ORIENTAÇÃO DE OBRA: QUADRA 04 – LOTE 09

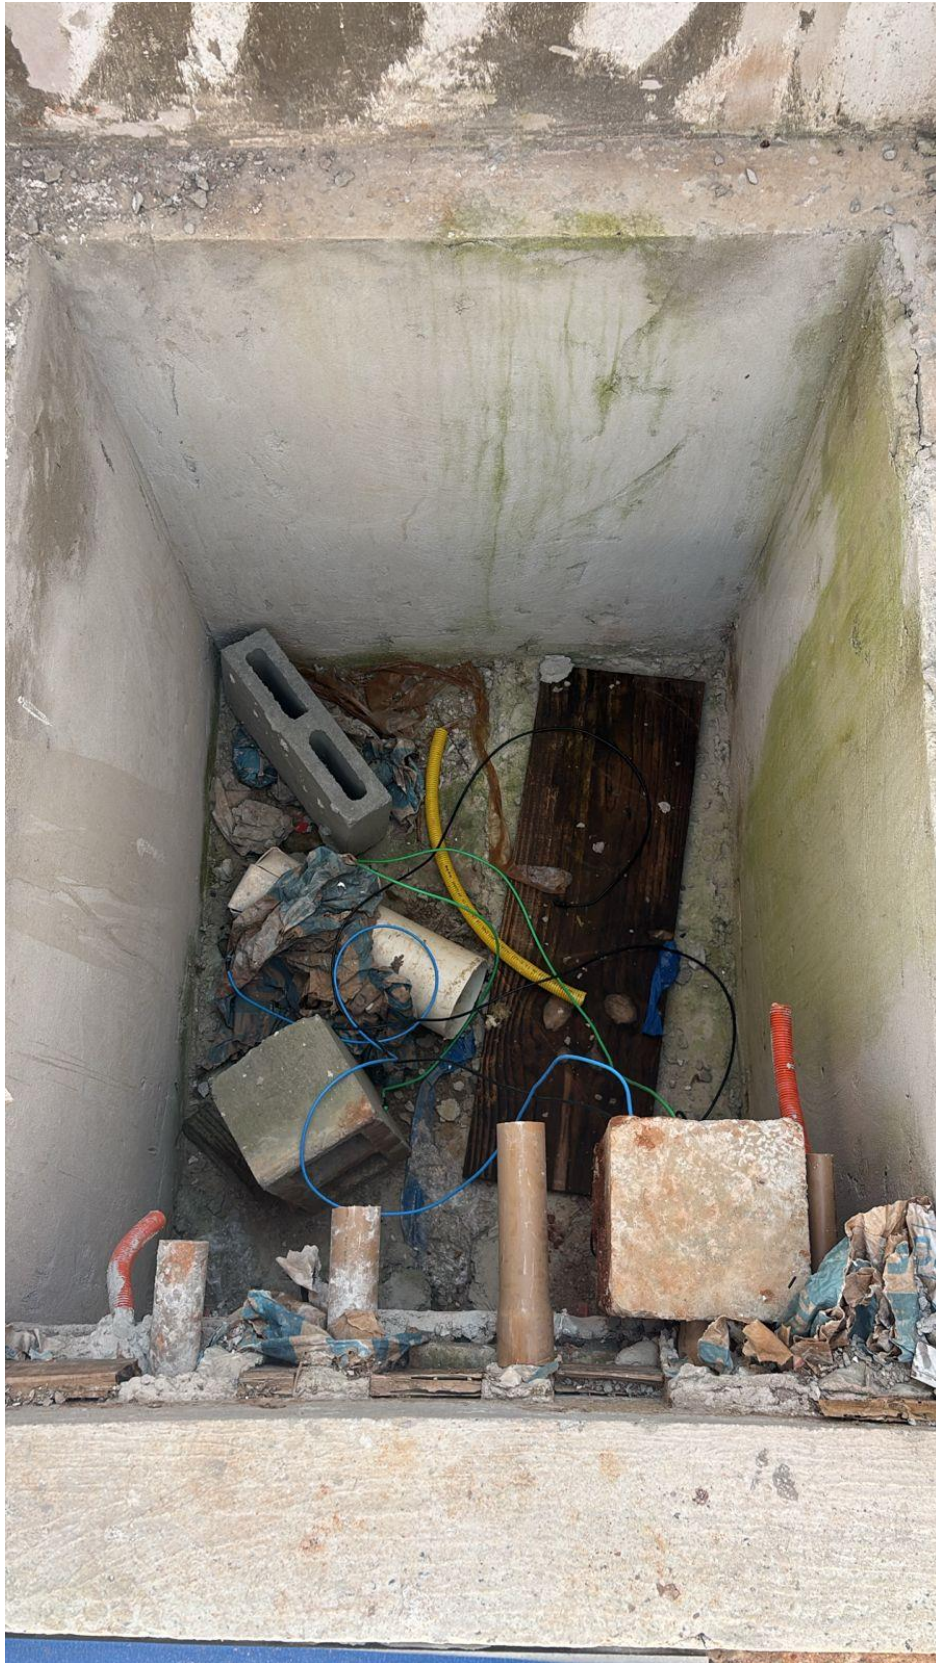
Identificamos conforme as fotografias abaixo, a seguinte irregularidade em desacordo com as especificações estatutárias a saber:

1 - Providenciar a adequação da tela de proteção, visando evitar acessos a obra, precavendo possíveis acidentes.

2 – Realizar a eliminação de materiais de dentro da casa de máquina.

Observação: imagens registradas em 14/04/26, prazo para adequação de 48h a partir do recebimento desta orientação. Caso a situação relatada acima estiver regularizada, favor desconsiderar a orientação e seguir o andamento da obra.
